改善箇所説明図

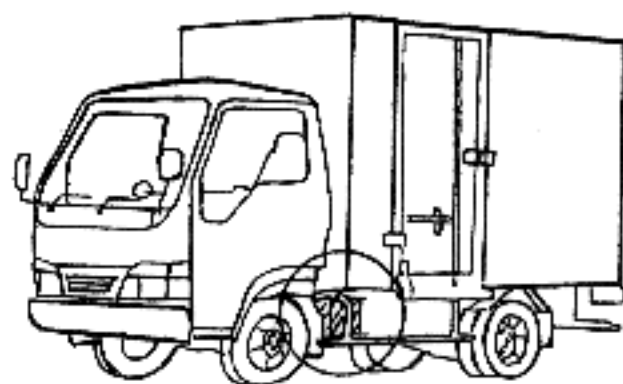
基準不適合発生箇所

原動機に燃料を供給する高圧側圧力調整装置において、内部の圧力調整弁の製造に不適切なものがあり、そのままの状態で使用を続けると、当該圧力調整弁に亀裂が発生して燃料供給量が過多になり、原動機が停止するおそれがある。

改善の内容

全車両、当該高圧側圧力調整装置を良品と交換する。

識別: 白色ペイントを塗布する。
